Rückmeldung Kanton zu Fussgängerstreifen Friedbergstrasse

Abb. 1
Annäherungsbereich der Fussgänger

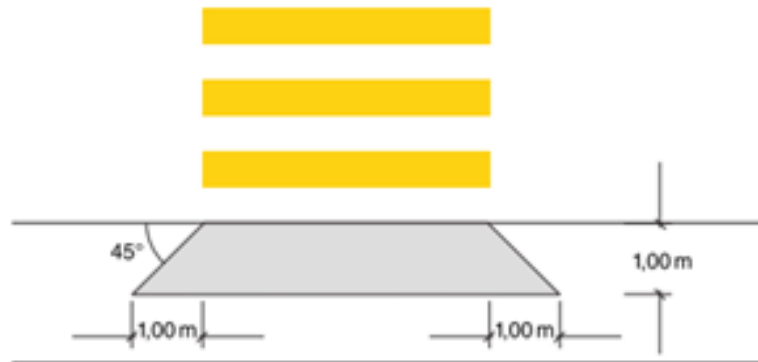
Es ist beim Einlenker in die Friedbergstrasse kein Warteraum vorhanden!

Annäherungsbereiche sollten nicht überfahren werden. Die Anordnung von Fussgängerstreifen im unmittelbaren Bereich von Ein- und Ausfahrten sind zu vermeiden.
